Réf. CRMS : AA/BXL20508_693_SUIVI_Astoria_Verriere

Bruxelles, 15/07/2022

Objet : BRUXELLES. Rue Royale 101-103. Hôtel Astoria. Verrière.
Suivi d'avis conforme de la CRMS dans le cadre du suivi de chantier.

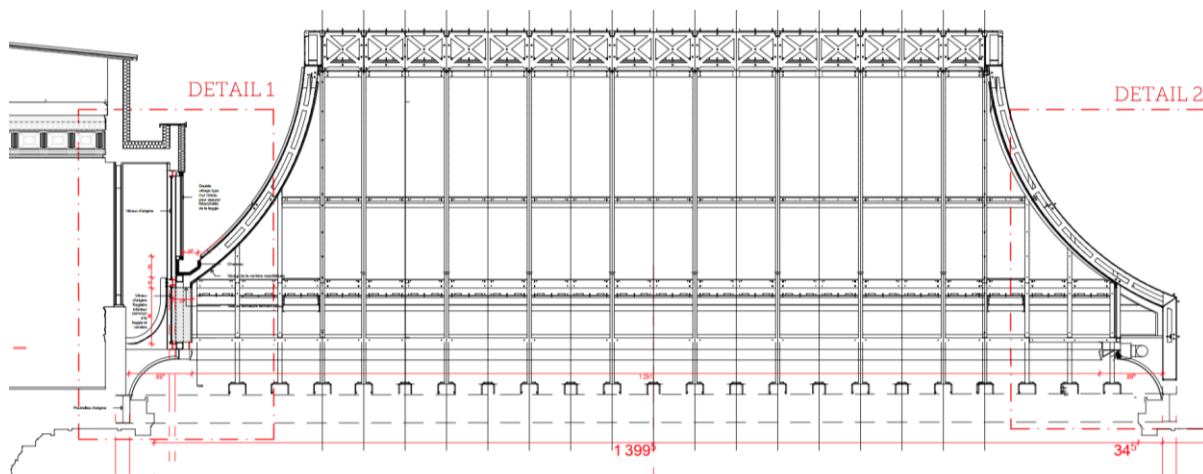
La 3^{ème} proposition vise la réalisation d'une verrière reconstituée doublée (principe d'une double peau) et le maintien et la restauration des pièces anciennes classées des vitraux de la loggia, doublée également (double vitrage type mur rideau).

Projet - extrait du dossier

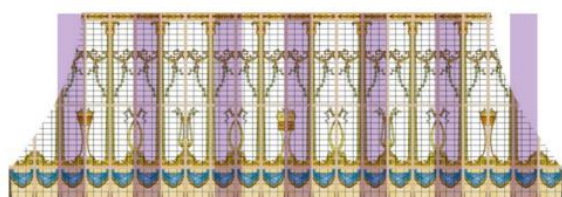
Au droit du raccord entre la double peau de la loggia et du bas de la double verrière reconstituée, il est prévu un chéneau de 20 cm de large sur 30 cm de haut pour assurer la récolte des eaux. La dimension de ce chéneau a été réduite au maximum pour minimiser son impact visuel, en particulier sur la transparence de la verrière depuis le lobby, tout en garantissant que l'élément réponde aux différentes contraintes techniques et d'usage : évacuation des eaux, entretien du chéneau, contraintes de montage, étanchéité à l'air et à l'eau, stabilité. Lors de la réunion du 6/7/2022, les bureaux d'études ont informé que ces dimensions étaient validées par les concepteurs, les ingénieurs, les fabricants, les artisans, les maîtres d'ouvrages, les bureaux de contrôle et qu'elles correspondaient aux dimensions réelles à mettre en œuvre.

La CRMS rend un favorable sur la nouvelle proposition car elle permet de retrouver les proportions et la symétrie d'origine de la verrière à restituer (corniche à caisson du lobby), et la conservation - à leur place - des éléments classés encore en place de la loggia, ce qui était un impératif pour la CRMS qui avait a plusieurs reprises fait le constat d'interventions de démolition importantes et rappelé que les parties classées * ont vocation à être conservées dans leur matérialité et authenticité. (* *L'arrêté de classement du 21 septembre 2000 classe comme monument la façade à rue et la toiture ainsi que certaines parties de l'intérieur de l'hôtel Astoria (hall d'entrée avec réception, lobby, Salon Carlton, Salon Bleu, Salon Bridge, Salle Waldorf bar, restaurant, escalier d'honneur jusqu'au palier du premier étage et galerie décorée de vitraux).*

Projet nettoyage - extrait du dossier

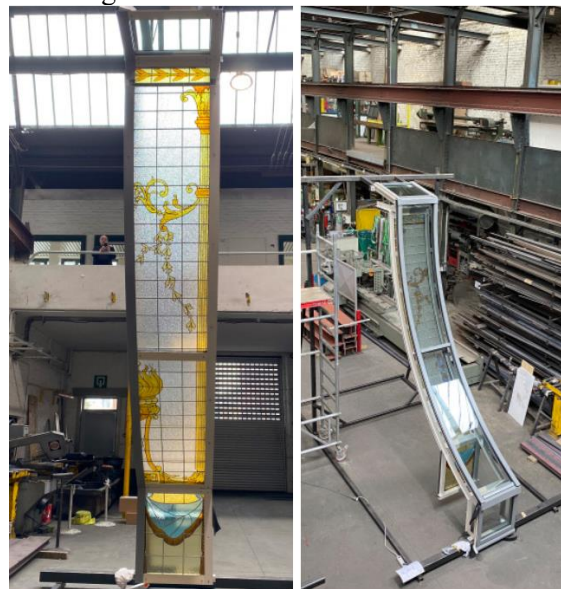
Grand côté de la verrière : en mauve sont représentés les travées qui seront déposées pour permettre le nettoyage de l'intérieur de la double peau > 7 travées à déposer x 2 côtés

Petit côté de la verrière : en mauve sont représentés les travées qui seront déposées pour permettre le nettoyage de l'intérieur de la double peau > 4 travées à déposer x 2 côtés

Plafond de la verrière : en mauve sont représentés les vitraux qui seront déposés pour permettre le nettoyage de l'intérieur de la double peau > 5 longueurs à déposer.
